RELATÓRIO DE FISCALIZAÇÃO RF/DS/GSB/091/2020

Município: Marechal Floriano

Assunto: Fiscalização do Sistema de Abastecimento
de Água (Bloco 3)

Figura 2 – ETA de Marechal Floriano.

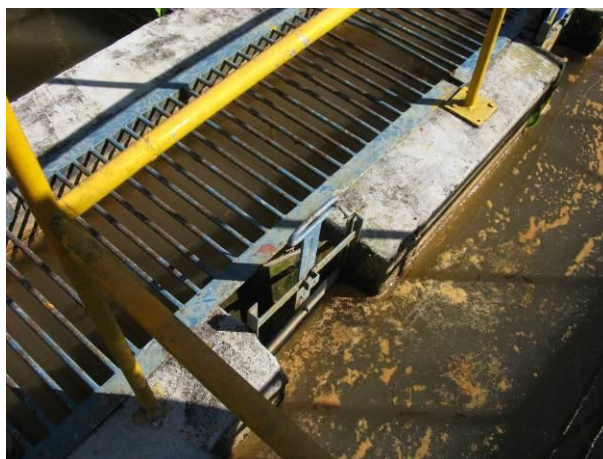
CONSTATAÇÃO C2: Uma comporta quebrada no Decantador 4 da ETA de Marechal Floriano.

Não conformidade NC2 – Artigo 14, inciso IV, da Resolução ARSP 018 de. 30/05/2018. Deixar de realizar operação e manutenção adequada das unidades integrantes dos sistemas de abastecimento de água e/ou esgotamento sanitário, de acordo com as exigências dos regramentos vigentes.

Determinação D2: A Cesan deve realizar operação e manutenção adequada das unidades integrantes dos sistemas de abastecimento de água, de acordo com as exigências dos regramentos vigentes.

Prazo para atendimento: 90 dias.

Figura 5 - EEAT Condomínio Região Serrana.

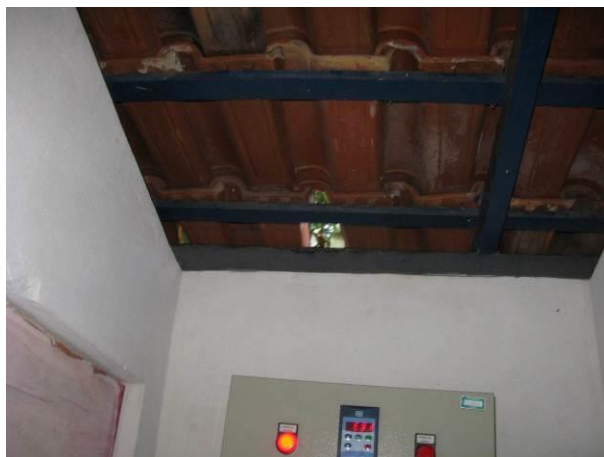
CONSTATAÇÃO C5: Telha quebrada e falta de iluminação na EEAT Condomínio Região Serrana.

Não conformidade NC5 – Artigo 14, inciso IV, da Resolução ARSP 018 de 30/05/2018. Deixar de realizar operação e manutenção adequada das unidades integrantes dos sistemas de abastecimento de água e/ou esgotamento sanitário, de acordo com as exigências dos regramentos vigentes.

Determinação D5: A Cesan deve realizar operação e manutenção adequada das unidades integrantes dos sistemas de abastecimento de água, de acordo com as exigências dos regramentos vigentes.

Prazo para atendimento: 90 dias.
